2025.9 株式会社自研センター

*No.J-905 スバル WRX S4 (VBH系) 2022 年 4 月について、下記の通り訂正いたします。

P.51 B200、B210 (フロントドア)

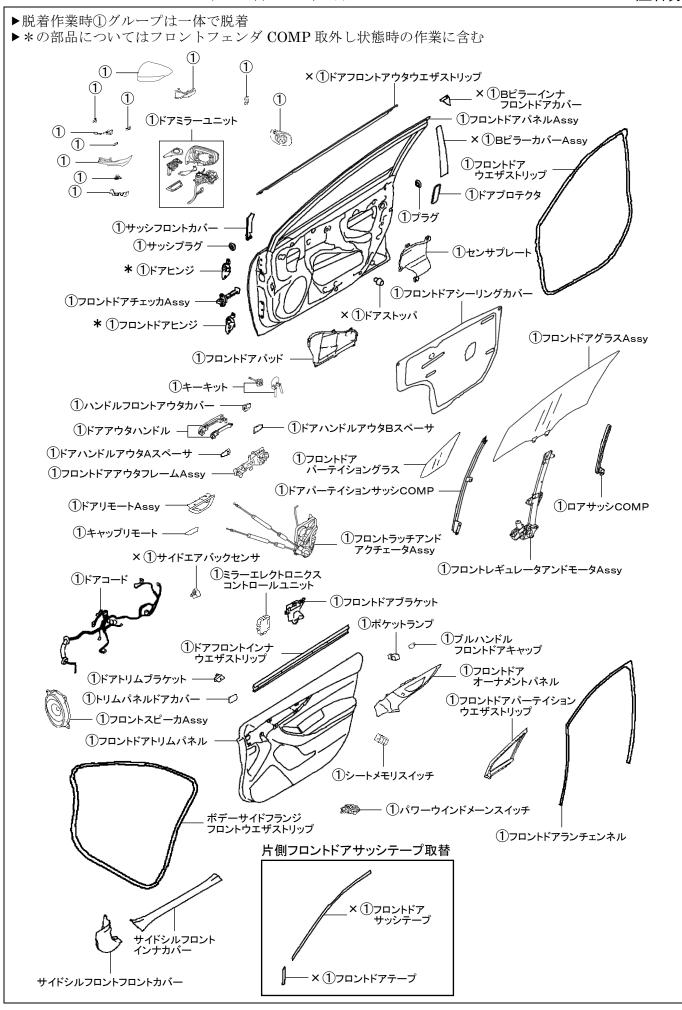
イラスト欄に再使用不可部品の表記を追加しましたので、該当ページを差替え願います。

P.58 B260

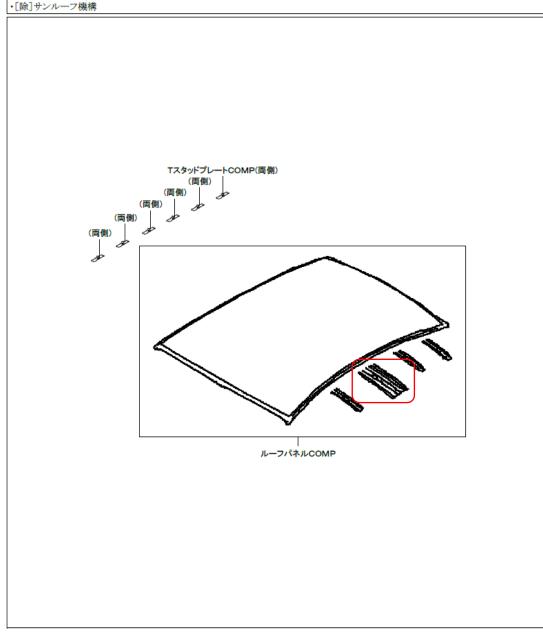
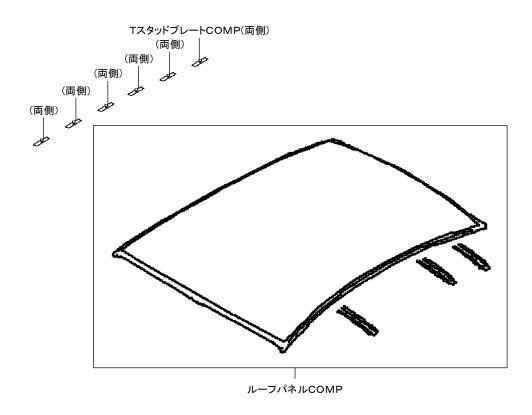
イラスト欄の表記に誤りがありましたので、該当ページを差替え願います。

P.35 B152

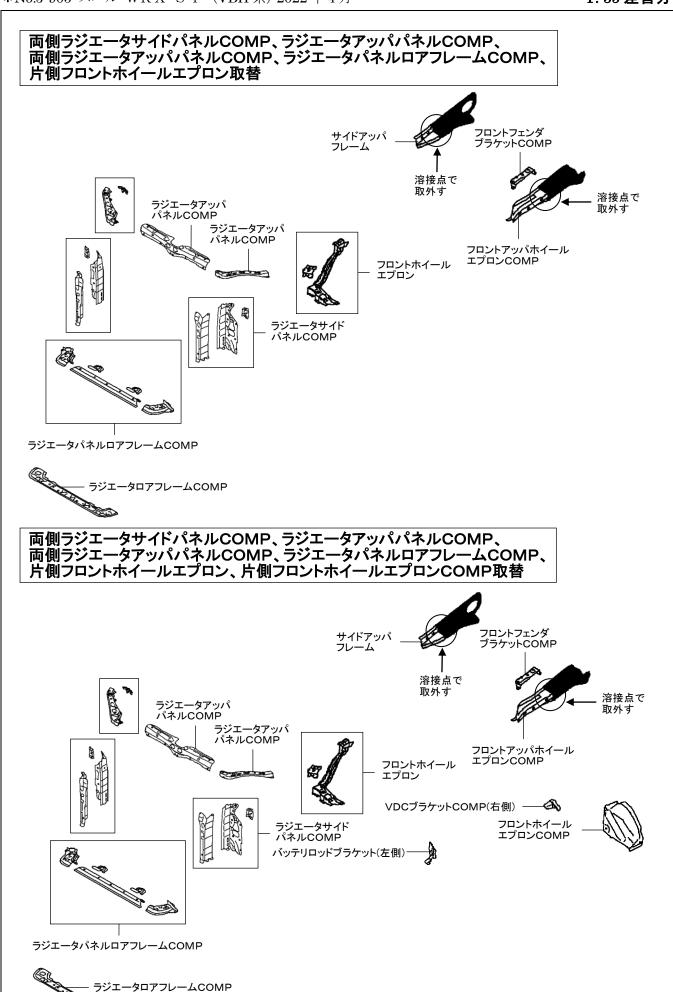
イラスト欄に誤りがあったため、該当ページを差替え願います。

P. 37 B153

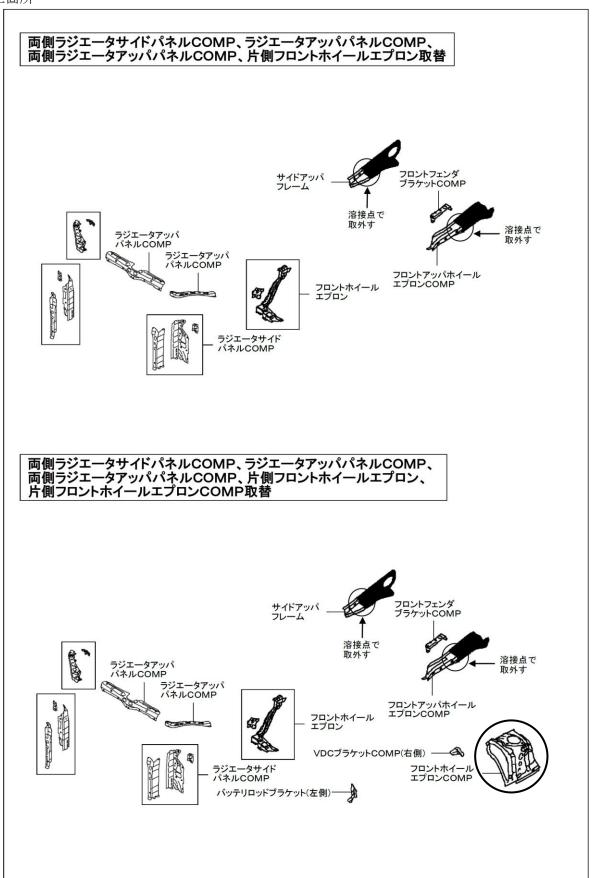
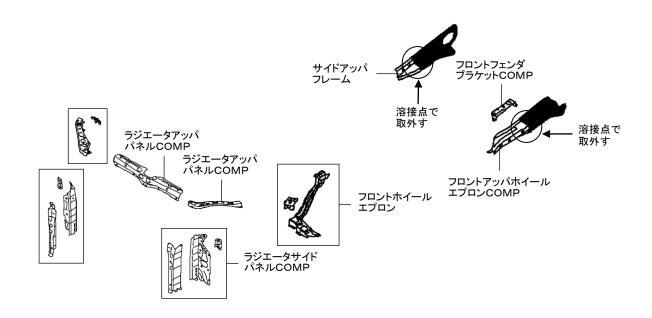
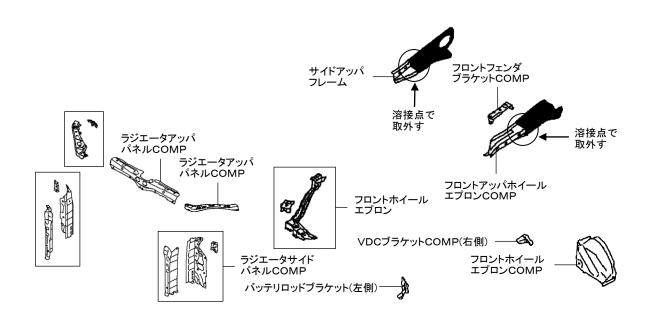
イラスト欄に誤りがあったため、該当ページを差替え願います。

P. 41 B163

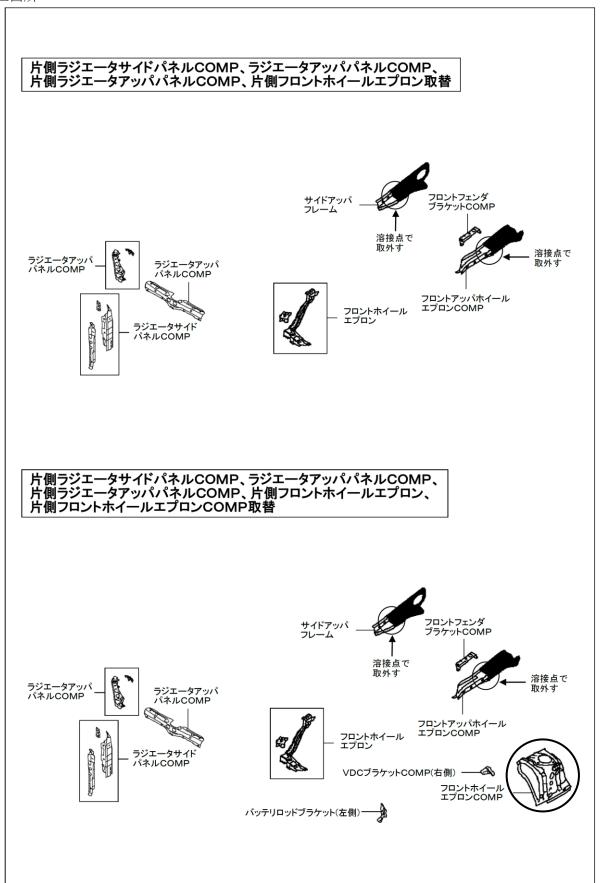
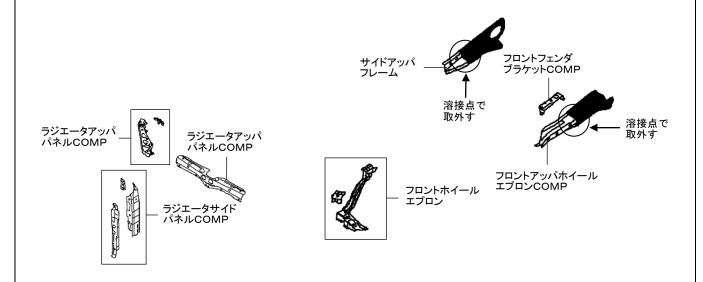
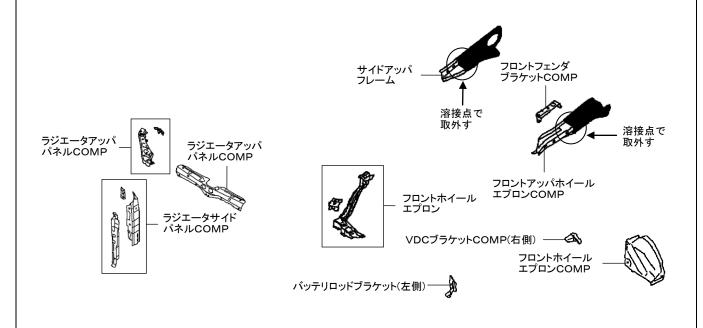
イラスト欄に誤りがあったため、該当ページを差替え願います。

P. 48 B172

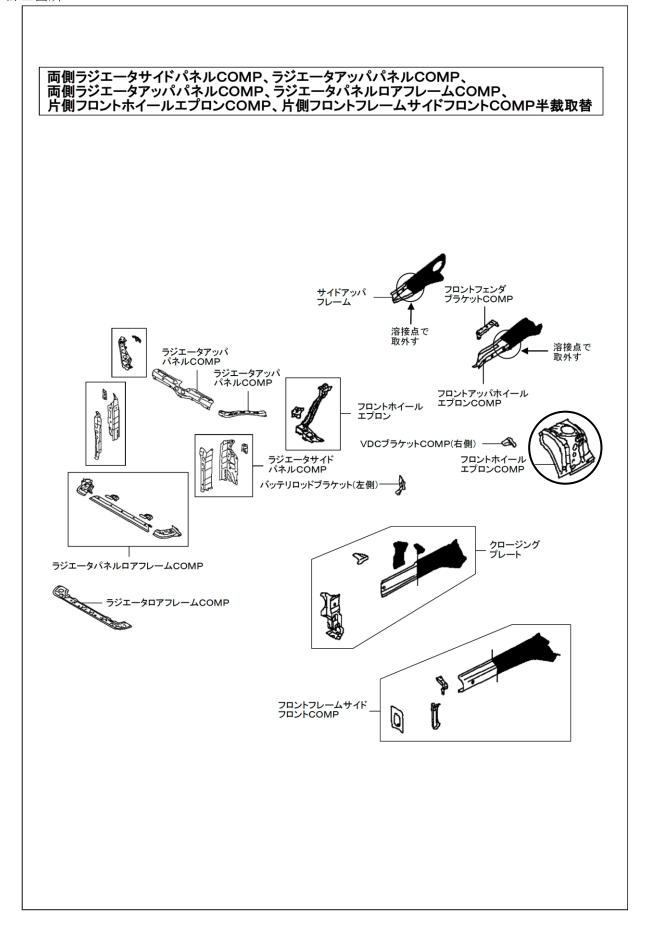
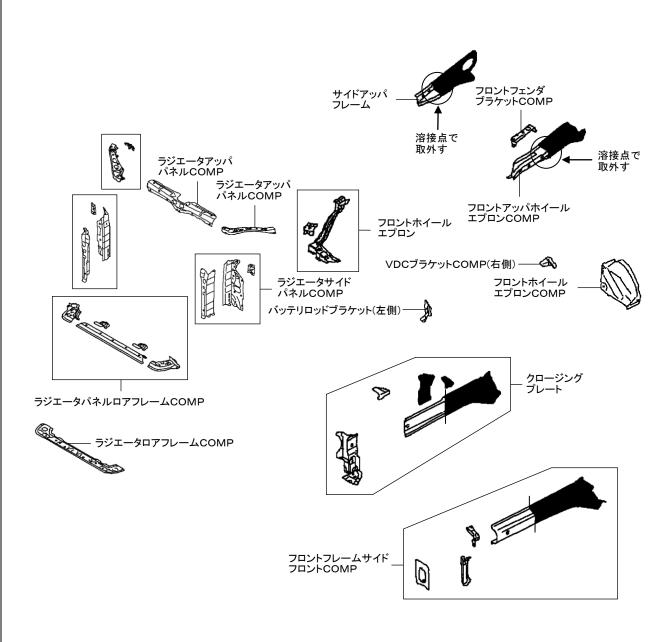
イラスト欄に誤りがあったため、該当ページを差替え願います。
